Informații importante — Dell OptiPlex 790/990

Placa de sistem

Figura 2. Placa de sistem cu senzorul termic și radiatorul scoși

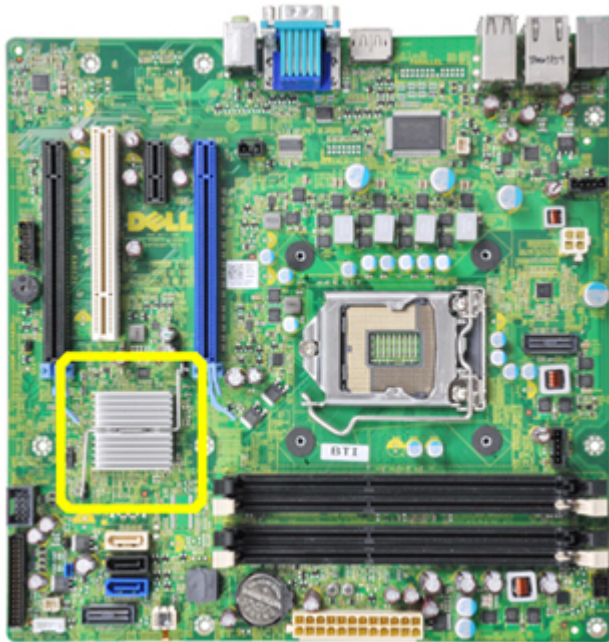
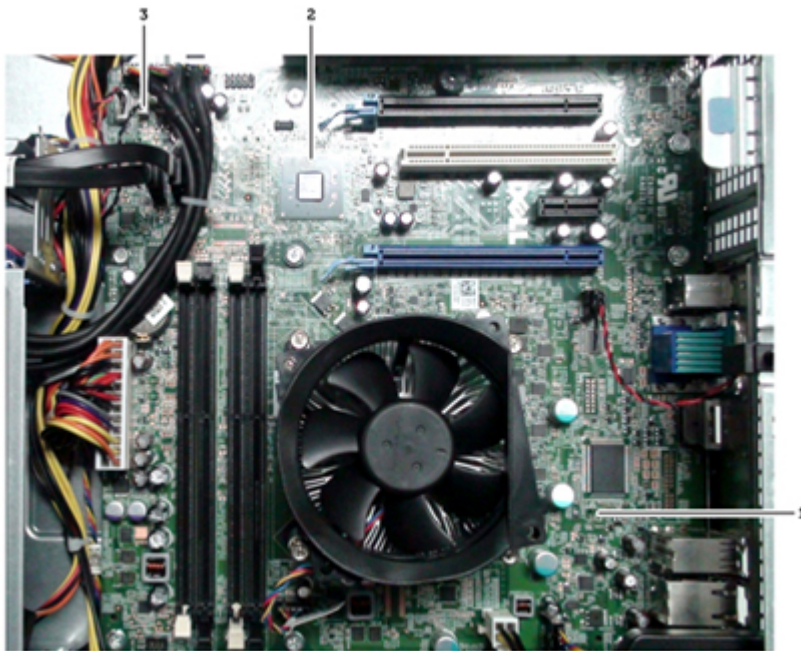
Computerele Dell OptiPlex 790/990 sunt acum expediate cu o placă de sistem nouă fără componentele următoare:

- Radiator
- Senzor termic al sursei de alimentare (numai carcasa desktopului)

Toate plăcile de sistem expediate cu versiunea A11 sau cu o versiune ulterioară NU vor conține radiator.

1. conector senzor termic 1 și cablu demontate
2. radiator chipset demontat
3. conector senzor termic 2

**NOTIFICARE:** Dacă ați înlocuit placa de sistem cu una nouă în carcasa desktopului, asigurați-vă că versiunea BIOS este A11 sau superioară.

**AVERTISMENT:** Dacă nu actualizați BIOS-ul, este posibil să primiți mesajul de eroare **Alertă! Nu s-a detectat radiatorul chipsetului în timpul testării automate de punere sub tensiune (POST).**
